環境の保全の見地からの意見の概要及び事業者の見解 ((仮称) 千種駅前計画に係る計画段階環境配慮書)

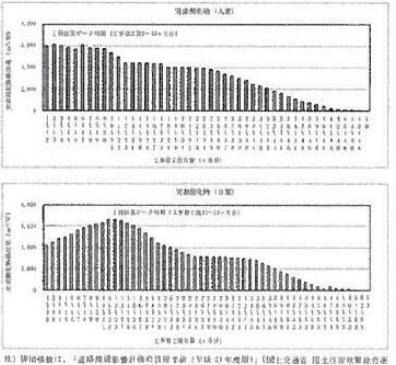
番号	市民等からの意見	事業者の見解
3	<p>p5 複数案の設定 想定区域の位置やゼロ・オプションは設定できない?</p> <p>「本事業では、千種駅周辺の賑わいの創出に寄与するとともに、快適で持続可能な居住環境の形成を図り、地域の魅力向上とまちづくりの推進を目的としており、事業実施想定区域の位置や事業を実施しない場合(ゼロ・オプション)は複数案として設定できない。」とあるが、設定できないのは本当ですか。この近くでもっと適当な場所はないのですか。</p> <p>特にここは、中央本線千種駅の真横であり、掘割式ホームのため、ホーム上での大気汚染物質の滞留、鉄道騒音の上空への拡散など、環境上は問題の多い地区です。</p> <p>名鉄名古屋本線（山崎川～天白川間連続立体交差）の配慮書（2019年1月）では、「高架方式により連続立体交差事業を実施する案と事業を実施しない案を複数案として設定することとした。」p2-2とあるように、事業を実施しない場合（ゼロ・オプション）を複数案の一つとして検討してください。</p>	 <p>本事業では、千種駅周辺の賑わいの創出に寄与するとともに、快適で持続可能な居住環境の形成を図り、地域の魅力向上とまちづくりの推進を目的としているため、事業を実施しない案（ゼロ・オプション）は複数案としての設定が難しいと判断しました。</p>
4	<p>p5 複数案の設定 地上部は最も適した計画?</p> <p>「地上部の計画については、敷地の有効活用を前提とした合理的な内容となっており、本事業に最も適した計画であることから、複数案の設定はできない。」とあるが、敷地の有効活用を前提としたなら、南東部の1階角地に低層部を移動することはあり得るのではないか。現に地下1階平面図p7ではA案、B案とともに、この南東部角地も利用しています。</p>	<p>敷地内の南東地上部は交通量の多い西側道路（一般市道赤萩町線）からの視認性が悪く店舗配置の面から好ましくないこと、また、居住地としても錦通線や鉄道に近接し好ましくない環境であることから、このような配置としていますが、今後の事業計画の検討に際し、改めて有効活用の可能性について検討していきます。</p>

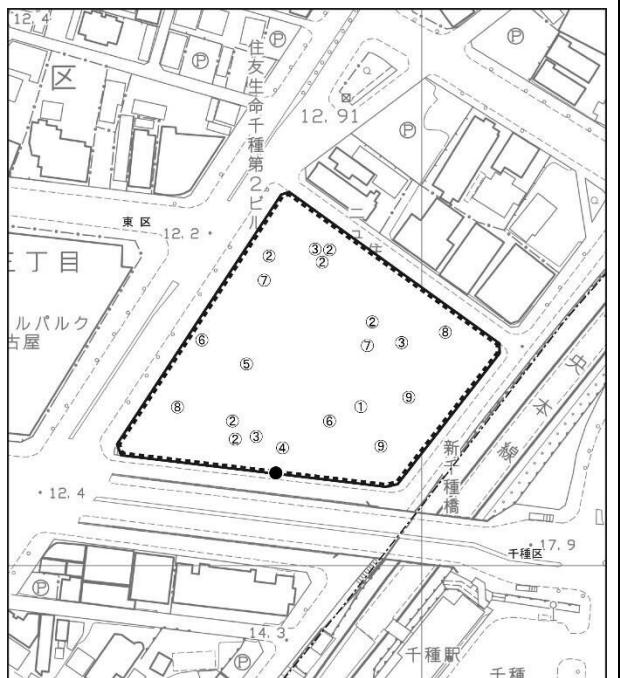
番号	市民等からの意見	事業者の見解
6	<p>p7 地下の基礎構造はどうなるのか 地下1階平面図及び断面図 p7 がありますが、断面図は地下1階部分しかありません。約190mもの高層階をささえるために、基礎は相当頑丈なものを作る必要があり、地下1階部分の基礎は大きくなるはずです。時には「砂礫を主体とする層」p16を改質するため、地中に多数の杭を打ち込む必要も出てきます。こうした地下の基礎構造はどうするのか、発生する土砂の量、土砂汚染の有無（近隣に1,2-ジクロロエチレンが基準超え）、などの問題を発生させ、高層住宅の分譲価格にも反映されるため、慎重な対応が求められます。そのための基礎調査・基礎設計が必要です。</p>	 <p>超高層部の基礎構造については杭基礎を考えていますが、低層部などについては、今後行う基礎調査及び基礎設計における詳細な検討により、直接基礎となる可能性があります。 掘削残土の搬出に際しては、関係法令に基づき土壤調査を行い、適切に処理します。</p>
7	<p>p8 工事行程の疑問 「工事予定期間をみると、地下縮小案（A案）は46ヶ月、地下拡大案（B案）は53ヶ月であり… B案は全体工期が7ヶ月長い。」と常識的ですが、工事工程表でみるとB案の<u>山留工事</u>、<u>掘削工事期間が2回に分けてあるため</u>、長くなっています。 西側に5mほど長く掘削することをなぜ2回に分ける必要があるのですか。</p>	 <p>B案において、西側に8mほど長く地下躯体を構築すると、山留の自立が成立しなくなり、水平切梁の工事が必要となります。掘削工事期間の延長により山留工事が実施できない期間、並びに、水平切梁工事（山留工事工程内）により掘削工事が実施できない期間があることから、これらの工事を2回に分けて行います。</p>
8	<p>p9 建設機械の稼働計画 「各案の主な建設機械の稼働台数は、図2-4-4に示すとおりであり、稼働台数が最大となる時期は、A案は工事着工後11か月目、B案は16か月目である。」とありますが、A案の建設機械稼働台数は30台/日、ところが9,10か月目は各25台/日になっています。12か月目は10台/日だけです。 最大の11か月目の台数を工事平準化をし、その後に異動すれば、予測対象時期も変わるものではないですか。</p>	 <p>今後の工事計画の検討において、工事を分散化させ、同時に稼働する建設機械の台数が少なくなるよう配慮します。</p>

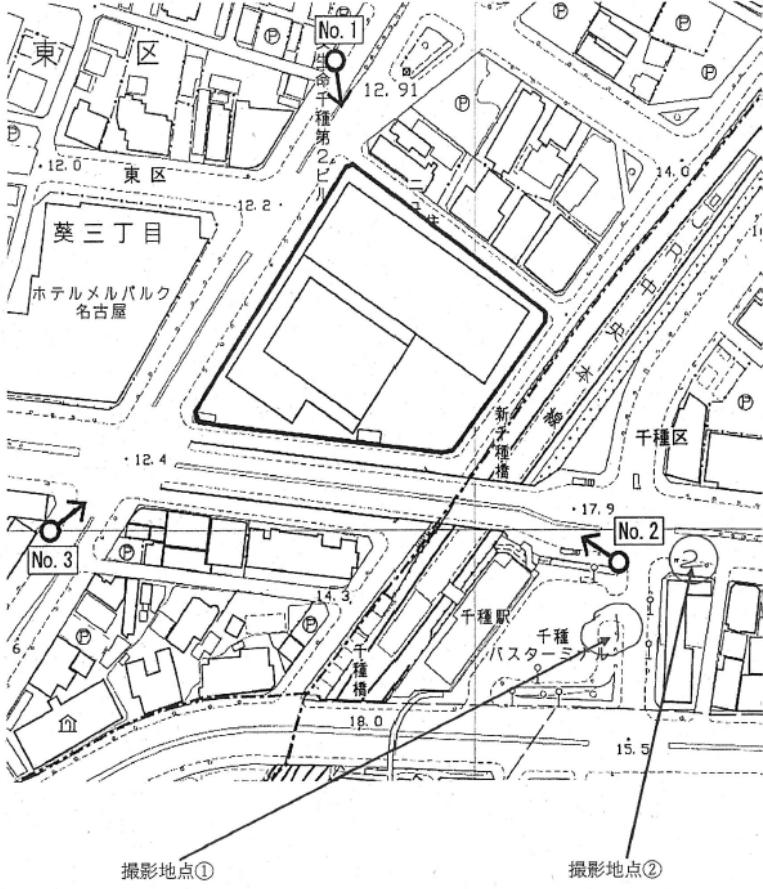
番号	市民等からの意見	事業者の見解
31	<p>p123 建設工事振動はどう確認したのか 建設工事振動の予測式だけは、「振動伝播理論式を用いた予測式の詳細は、資料5-2（p資料51）参照」とあり、記載してあるが、建設機械の配置図 p123, p124 があるだけです。主要な発生源から最大振動レベル地点までの距離を明記してください。図面に縮尺が書いてあるからいいだろうということでは確認できません。</p> <p>名古屋都市高速道路の出入り口の追加が環境影響評価対象外だとされ、正式な環境影響評価は行なわれなかつたが、地元説明や市議会の説明に必要として名古屋市の依頼により、名古屋高速道路公社は環境予測を行い、都市計画変更も行いました。ところが、名古屋高速道路公社は2024年6月に、都心アクセス関連事業（新洲崎先地区、黄金地区、栄・丸田町地区）では、騒音予測結果に誤りがあると公表しました。新洲崎地区では最大7dB、黄金地区では最大5dB、栄・丸田地区では最大3dB増加し、いずれの地区においても必要な環境保全対策を講じないと環境基準を満足しないというひどい間違いでした。</p> <p>こうしたことが起こらないよう、自分たちで確認できることは確認すべきです。建設振動予測は配置図上の距離が正確に出せなければ、確認のしようがありません。</p>	<p>主要な振動源と最大値出現地点の位置がわかるように、位置図を以下に示しました。</p> <p>【A案】</p>  <p>The site plan shows the area around the proposed highway interchange. A large shaded rectangular area represents the '事業実施想定区域' (Implementation Plan Area). Various numbers (1 through 8) are placed at specific locations within and near this area, indicating the positions of different construction equipment. A black dot marks the '敷地境界上の最大値出現地点' (Maximum value appearance point on the plot boundary). The plan includes street names like '千種第2ビル', '新千種橋', and '千種駅', and coordinates such as '12.4', '12.91', '14.3', and '17.9'. A north arrow and a scale bar (0 to 60m) are also present.</p> <p>凡例</p> <ul style="list-style-type: none"> ■ 事業実施想定区域 - - - 区界 ● 敷地境界上の最大値出現地点 <p>建設機械の配置</p> <ul style="list-style-type: none"> ①: バックホウ (0.45m³) [8台] ②: バックホウ (0.1m³) [4台] ③: クラムシェル (30t) [4台] ④: ダンプトラック (10t) [4台] ⑤: コンクリートミキサー車 (10t) [4台] ⑥: コンクリートポンプ車 (36m ブーム) [2台] ⑦: ラフテーリングクレーン (60t) [2台] ⑧: ラフテーリングクレーン (50t) [2台]

番号	市民等からの意見	事業者の見解
		<p>【B案】</p>  <p>凡例</p> <ul style="list-style-type: none"> ■ 事業実施想定区域 --- 区界 ● 敷地境界上の最大値 出現地点 <p>建設機械の配置</p> <ul style="list-style-type: none"> ①: バックホウ (0.45m³) [8 台] ②: バックホウ (0.1m³) [2 台] ③: クラムシェル (30t) [2 台] ④: ダンプトラック (10t) [2 台] ⑤: コンクリートミキサー車 (10t) [4 台] ⑥: コンクリートポンプ車 (36m フーム) [2 台] ⑦: ラフテレーンクレーン (60t) [2 台] ⑧: ラフテレーンクレーン (50t) [3 台] <p>0 15 30 60</p>
